潍坊银行工人新村支行二、三层装修改造工程项目答疑公告

- 一、项目编号：WFYH-2025050B00613
- 二、项目名称：潍坊银行工人新村支行二、三层装修改造工程项目
- 三、答疑内容
- 1、安装清单 29 项清单名称 SC100, 规格 DN65，前后冲突，请明示？

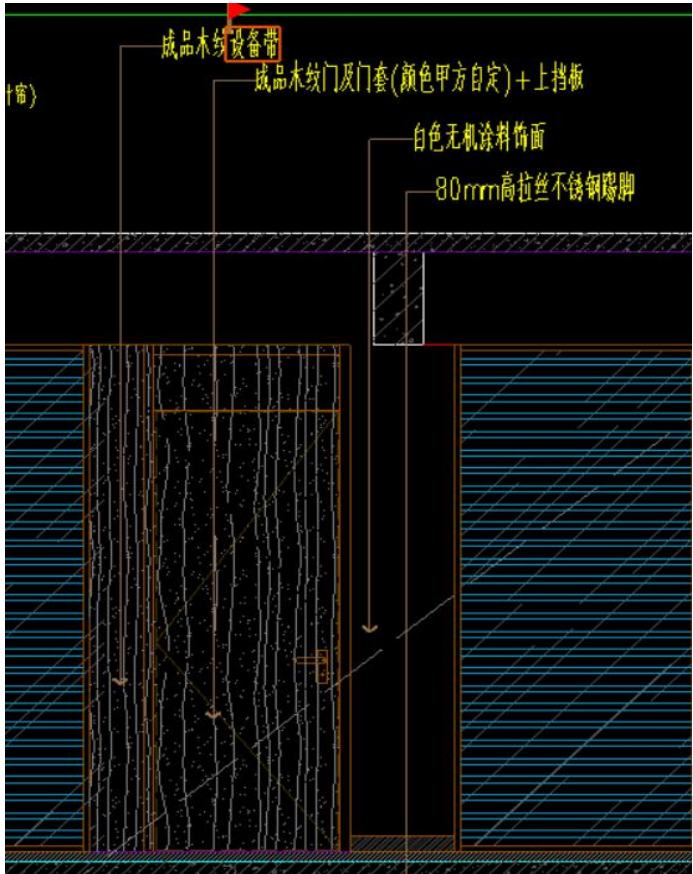
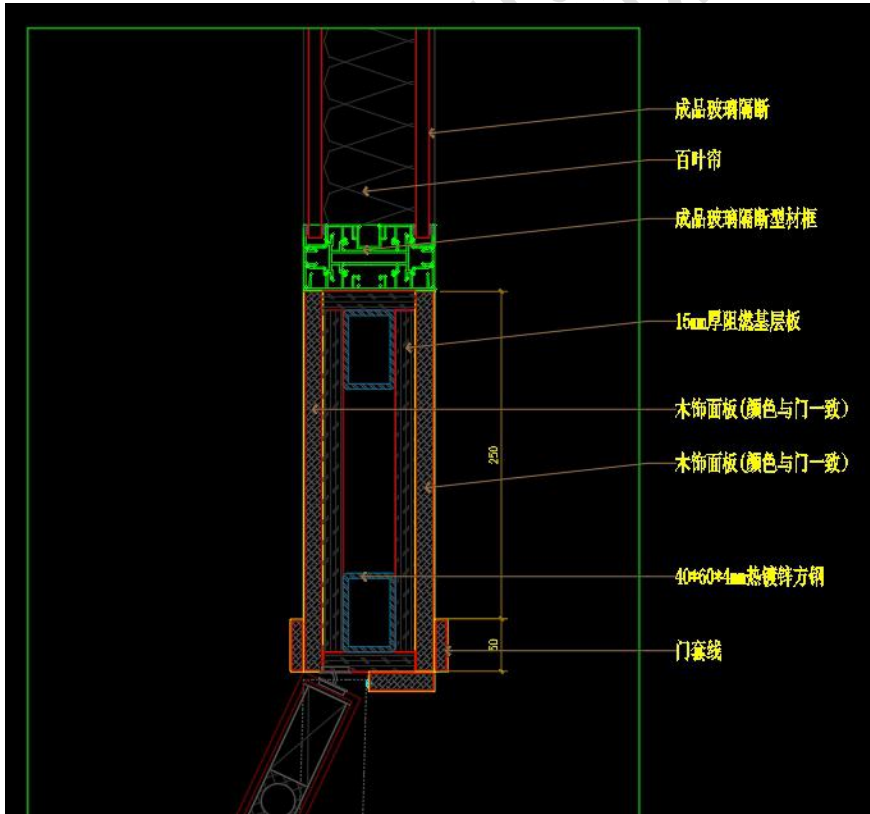
10、成品木纹设备带的做法及用途，请明示？

23	011207001008	墙面装饰板 1、位置：侧边成品木纹设备带 2、颜色同木门，详见图纸	m2	2.77	
		墙面装饰板

回复：设备带见节点图。
